Expediente n.º: 128/2024

INFORME DE LOS SERVICIOS TÉCNICOS MUNICIPALES

En cumplimiento de la providencia de la alcaldía de 26/01/2024, en la que se dispone que, visto el escrito con RE 2024-E-RC-158, presentado con fecha 25/01/2024 por la, D.G. Transición Energética y Economía Circular, se solicita informe sobre Plan Especial de Infraestructuras Actuaciones para la mejora y ampliación del Sistema Navalcarnero en los términos municipales de Navalcarnero, Batres y El Álamo, y examinada la documentación que acompaña al expediente, el Técnico Municipal que suscribe emite el siguiente,

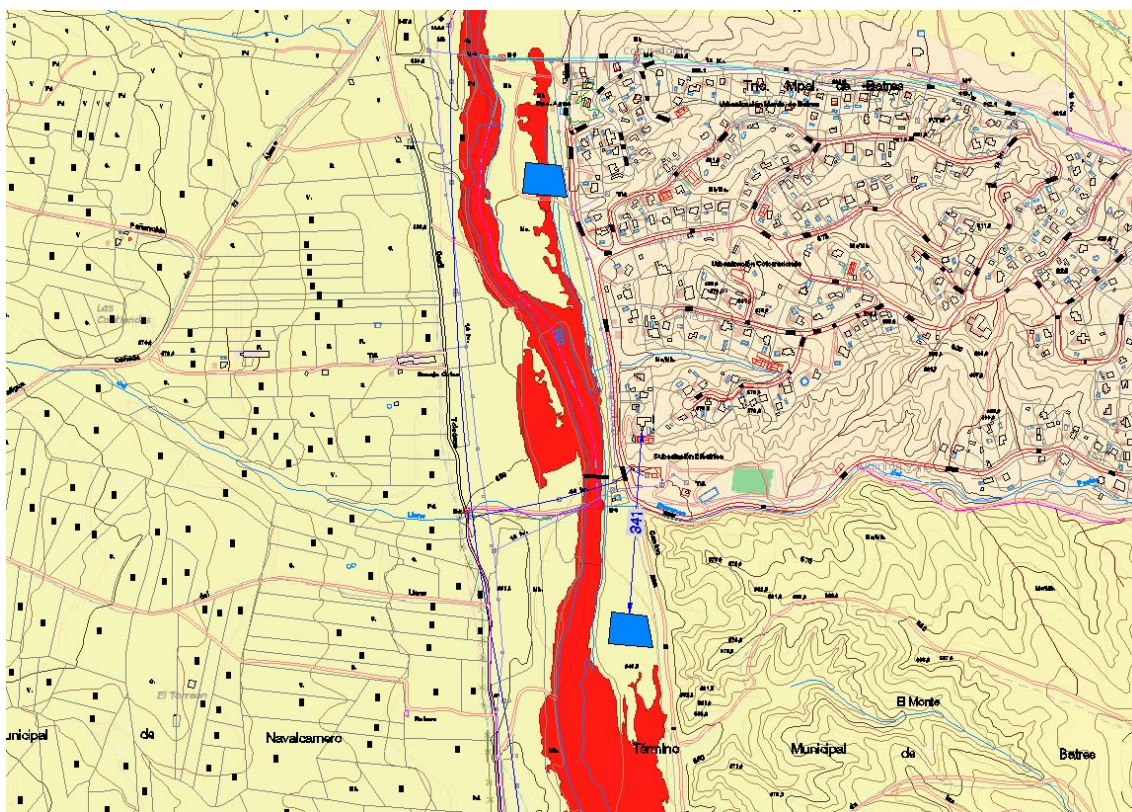
Sin embargo no se ha estudiado la ubicación de la EBAR en la parcela 28017A001000010000SQ, que tendría una afección mucho menor al suelo urbano edificado, pasando de los inaceptables 25 m descritos en la documentación a más de 300 m, teniendo las siguientes características que merecen estudiarse como una alternativa más ventajosa para el bienestar de las personas:

- La superficie disponible es suficiente para ubicar las instalaciones (marcada en azul en la imagen adjunta), teniendo acceso rodado a través del camino de la ribera que, por otra parte se debería acondicionar para permitir la evacuación por el suroeste de las urbanizaciones en el caso de incendio.

- La distancia a la primera vivienda edificada rondaría los 350 m lo cual minimizaría el impacto visual, de ruidos y olores sobre las zonas habitadas.

1. Estudiar la ubicación de la EBAR en la parcela 28017A001000010000SQ ya que tendría una afección mucho menor al suelo urbano edificado y cuyas ventajas se resumen en lo siguiente:

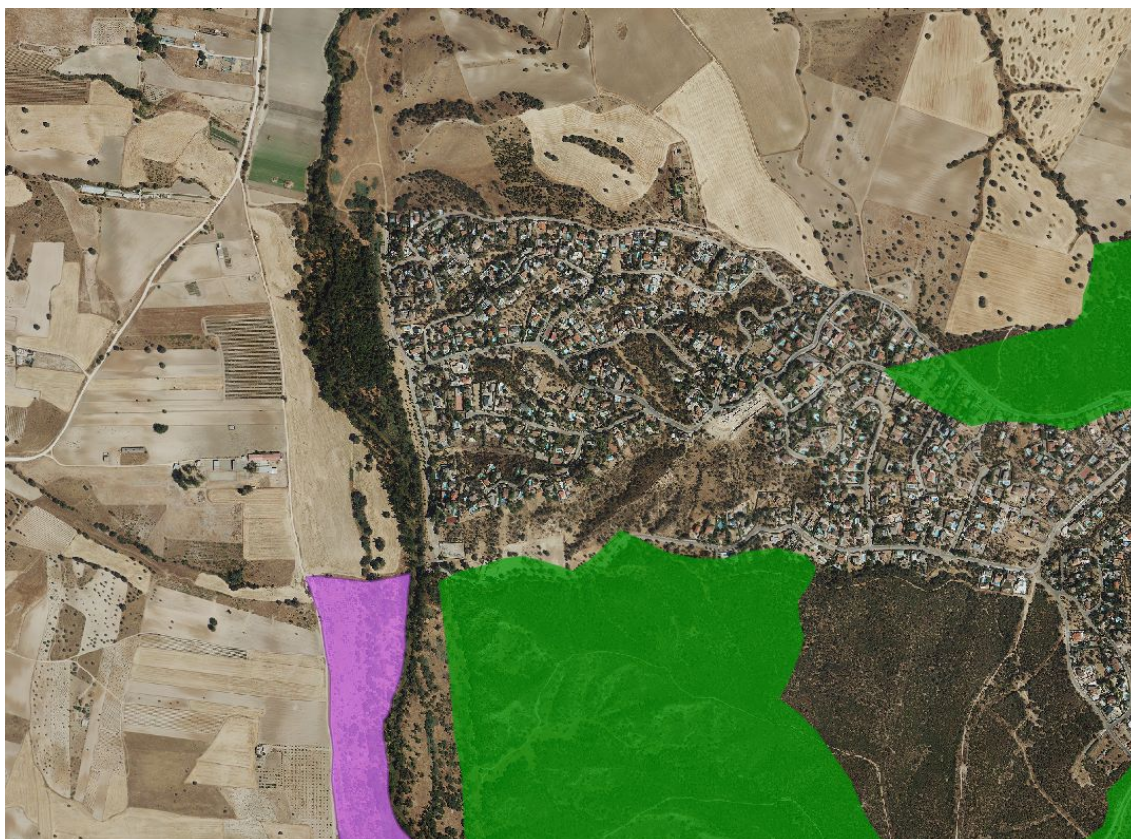
- Aunque la parcela 28017A001000010000SQ también se encuentra en zona de flujo preferente del río Guadarrama, no estaría en zona de inundación con alta

probabilidad, periodo $T=10$ años, como la parcela 9363402VK1596S0001IG (marcadas en rojo en la imagen adjunta).

- La cota alimétrica de la parcela 28017A001000010000SQ es menor que la de las parcelas estudiadas en cada una de las alternativas lo que facilitaría la conducción por gravedad tanto de las aguas procedentes de Arroyomolinos y Moraleja de Enmedio, además de las procedentes de las urbanizaciones de Batres.
- Existe una menor afección al arbolado existente en cada una de las parcelas, a pesar de sus categorías según el PORN.

- Aunque la parcela 28017A001000010000SQ también se encuentra en zona de flujo preferente del río Guadarrama, no estaría en zona con alta probabilidad de inundación en un periodo T=10 años, como la parcela 9363402VK1596S0001IG.

- La cota altimétrica de la parcela 28017A001000010000SQ es menor que la de las parcelas estudiadas en cada una de las alternativas lo que facilitaría la conducción por gravedad tanto de las aguas procedentes de Arroyomolinos y Moraleja de Enmedio, además de las procedentes de las urbanizaciones de Batres.
